SERVICE INFO – INA 0083

Remediarea zgomotelor ce provin din zona accesoriilor la Ford Transit

Modele: Ford Transit
Anul fabricației: 2000 - 2007
Motorizare: 2.0 D
Nr. identificare piesă: 535 0223 10

Fig. 1: Înlocuirea unei fulii fixe cu una cu sistem de rolă liberă

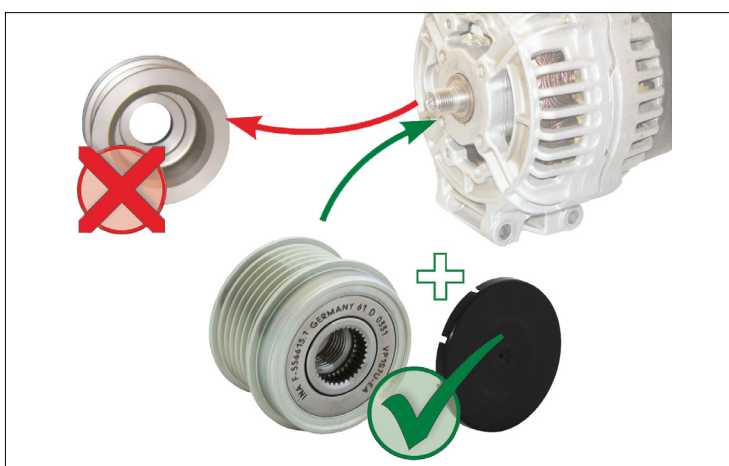
Mișcarea curelelor trapezoidale poate produce zgomote puternice la autovehiculele cu fulie de alternator fixă.

Fig. 2: În cazul montării fuliei pe un alternator Bosch, utilizați distanțierul de 1,4 mm inclus în set!

Departamentul post-vânzare al Schaeffler Automotive (Schaeffler Automotive Aftermarket) propune fulia de alternator cu sistem de rolă liberă ca soluție tehnică pentru aceste autovehicule. Aceasta reduce sarcinile dinamice din unitatea de accesorii, evitându-se astfel zgomotele.

Departamentul post-vânzare al Schaeffler Automotive recomandă montarea unei fulii de alternator cu sistem de rolă liberă 535 0223 10 la autovehiculele afectate.
